**Verslag huishoudelijke elektrische installatie op laagspanning en zeer lage spanning****Algemeen:**

Referentie: 006-20260604-04	Datum controle: 04/06/2026
Keurder: 006

Eigenaar:	EAN-code: 541448820056803691
Adres installatie: Zonnestraat 55, 2400 - Mol	Nummer teller(s): 1sag1100780797
	Distributienetbeheerder installatie: Fluvius
Datum uitvoering installatie: ☒ Vóór 01/10/1981 ☐ Tussen 01/10/1981 en 01/06/2020 ☐ Vanaf 01/06/2020	
Type: ☒ Wooneenheid ☐ Niet-huishoudelijk ☐ PV ☐ Batterij ☐ Laadpaal

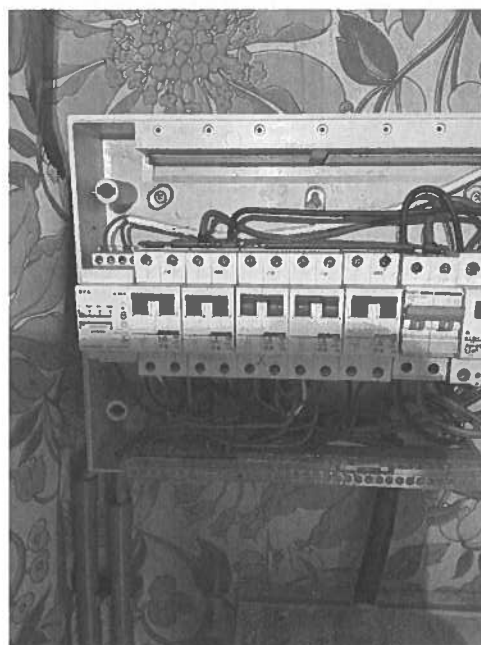
B34 - Het kabeltype van de meterbord verbinding aan de oorsprong van de installatie beantwoordt niet aan de minimale vereisten vastgelegd door de distributienet beheerder. (Boek1: 1.5 + SYNERGRID C1/107)

Opmerking: Exvb

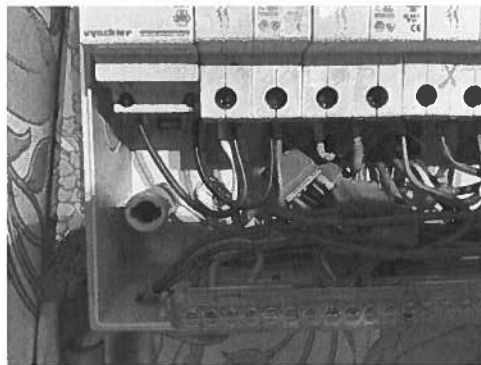
T21 - Het elektrisch materieel is niet geplaatst volgens de voorschriften van de fabrikant/ regels van goed vakmanschap . (Boek 1: 1.4.1.3)

Opmerking: Schroeven bord1

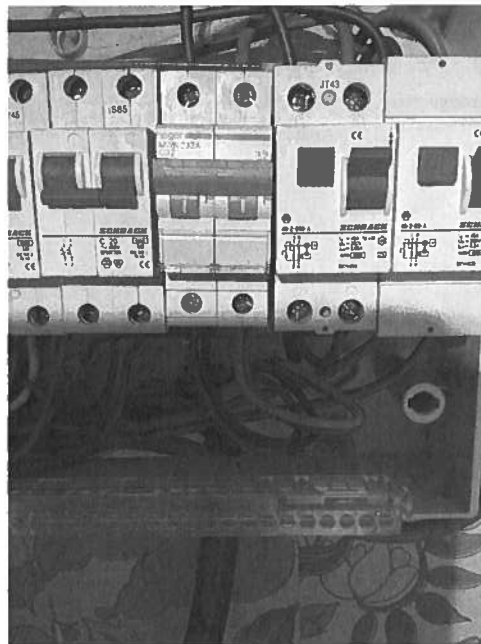
C07 - Stroombanen uitgevoerd door middel van parallel verbonden leidingen hebben niet dezelfde kenmerken zoals type, sectie, lengte, plaatsingswijze (Boek 1: 4.4.3.4).
Opmerking: Verlichting + stopcontact

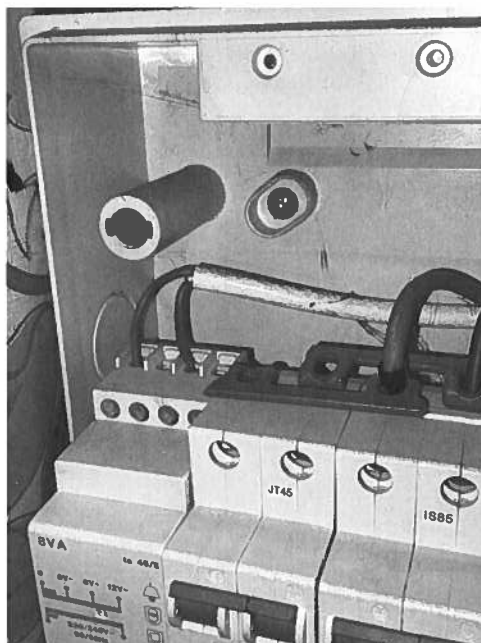
C04 - De waarde van de beveiliging tegen overbelasting is niet in overeenstemming met de leiding of verbruiker stroomafwaarts (Boek 1: 4.4.1.1).
Opmerking: Automaat 32A met 4mm²

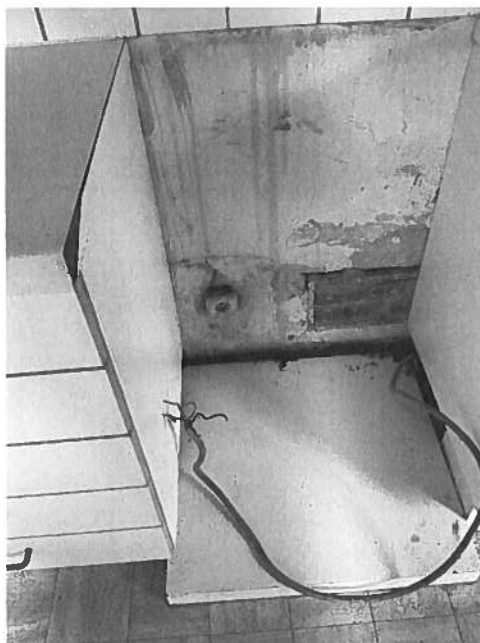
C38 - Het gebruikte kabeltype (snoerkabel) voldoet niet aan de specificaties die van toepassing zijn op voedingsleidingen voor vaste installatie (Boek 1: 1.4.2.1, 5.2.6.2).

Opmerking: Bel

B16 - De interne soepele geleiders zijn niet aan beide uiteinden voorzien van samenknijpende hulzen of evenwaardig (Boek 1: 5.3.5.5).

Opmerking: Bel

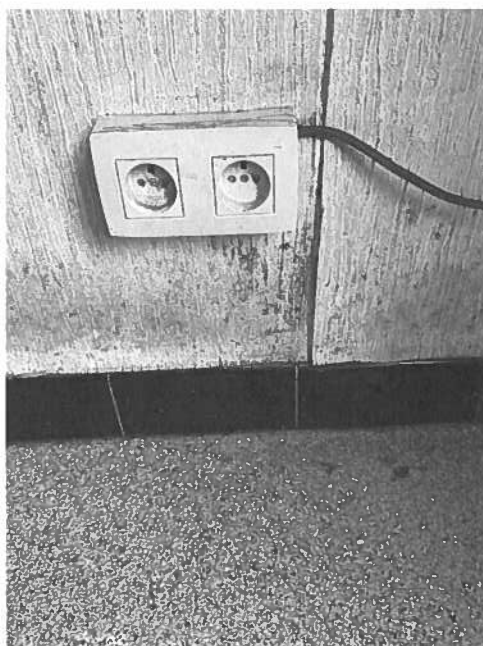
T02 - Gevaar voor rechtstreekse aanraking: genaakbare delen onder spanning (Boek 1: 4.2.2).
Opmerking: Keuken

T09 - Bepaalde contactdozen en/of schakelaars zijn beschadigd (Boek 1: 1.4.1.3).
Opmerking: Keuken, woonkamer

T10 - Bepaalde contactdozen en/of schakelaars zijn niet degelijk bevestigd (Boek 1: 1.4.1.3).
Opmerking: Keuken, kelder, study

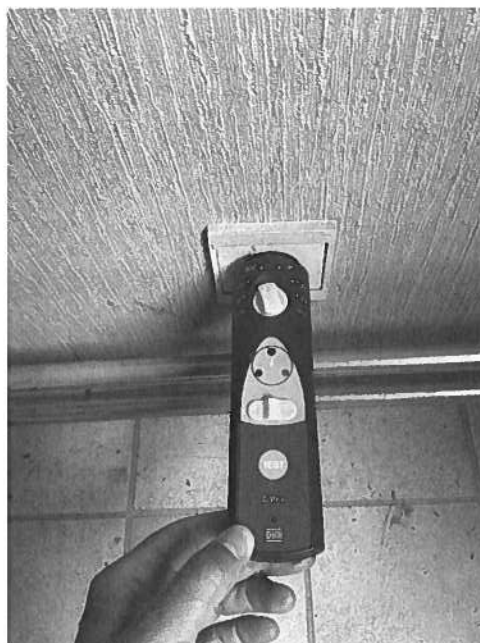
T11 - De contactdozen waarvan de toegekende stroomsterkte maximaal 16A en de toegekende spanning maximaal 250V bedraagt en niet bedoeld zijn voor de voeding van een of meerdere verbruikstoestellen voor een specifiek doel en niet geplaatst zijn in of op schakel- en verdeelborden, beschikken niet of IPXX-D (incl. gemeenschappelijke delen residentieel geheel) (Boek 1: 4.2.2.3/5.3.5.2).

Opmerking: Woonkamer

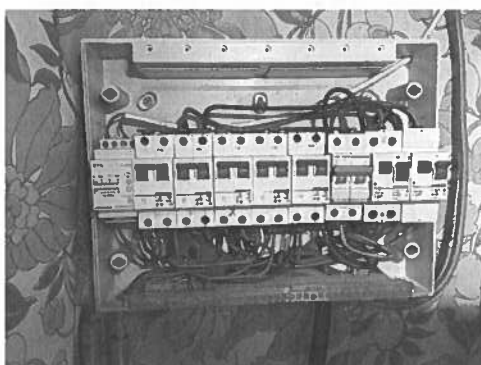
C13 - Onvoldoende bevestiging van de leiding(en) (Boek 1: 5.2.9.5).
